HOFOR A/S – Hørings svar til lokalplanforslag F.L. Smidth II tillæg 3

Københavns Kommune har igangsat den faglige høring i forbindelse med udarbejdelse af lokalplanforslag F.L. Smidth tillæg 3.

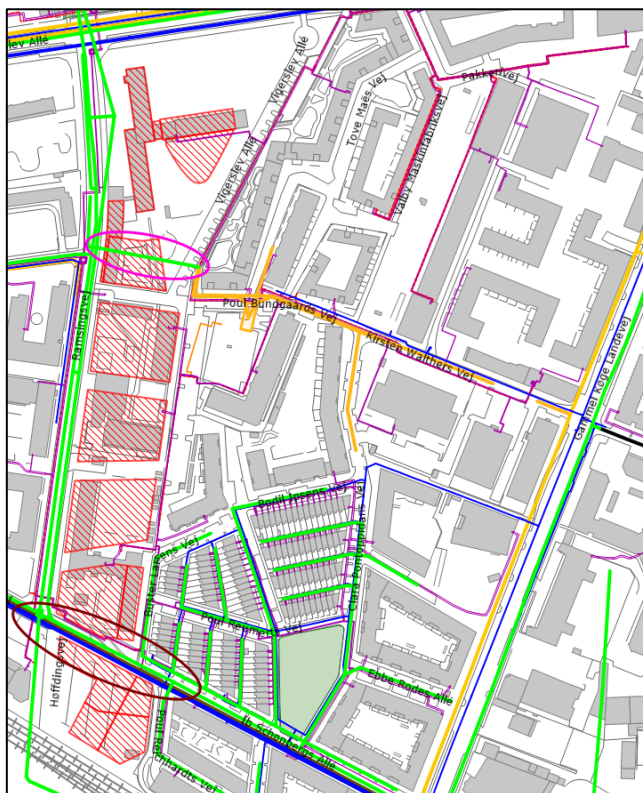
De fleste ledninger inden for lokalplanområdet er deklareret. I den nordlige del af lokalplanområdet har HOFOR en $\varnothing 28B$ spildevandsledning (pink cirkel), der krydser fra Ramsingvej til Vigerslev Allé. Der er i ledningens tracée placeret et byggefelt. Såfremt det ønskes, at byggefeltet opretholdes og udvikles, vil ledningen skulle omlægges. Det bemærkes, at omkostningen til omlægningen af ledningen skal afholdes af udvikleren af det før omtalte byggefelt.

I den sydlige del af lokalplanområdet (brun cirkel) har HOFOR en yderst forsyningskritisk spildevandsledning ($\varnothing 3139 \times 2118B$), en yderst forsyningskritisk transmissionsledning for drikkevandsforsyningen ($\varnothing 750$), en forsyningskritisk transmissionsledning ($\varnothing 400$) for gasforsyningen og to fjernvarme transmissionsledninger ($\varnothing 250$). Ledningerne skal respekteres og de må ikke overbygges. Der må heller ikke plantes træer med dybdegående rødder eller elementer, som kræver nedramning under terræn i ledningernes tracée.

Der er oven på transmissionsledningen for fjernvarme i dette område placeret et byggefelt. Det er højest usikkert, om der kan findes en alternativ placering for fjernvarmeledningerne, hvorfor konsekvensen kan være, at dette byggefelt skal reduceres i sit fysiske aftryk.
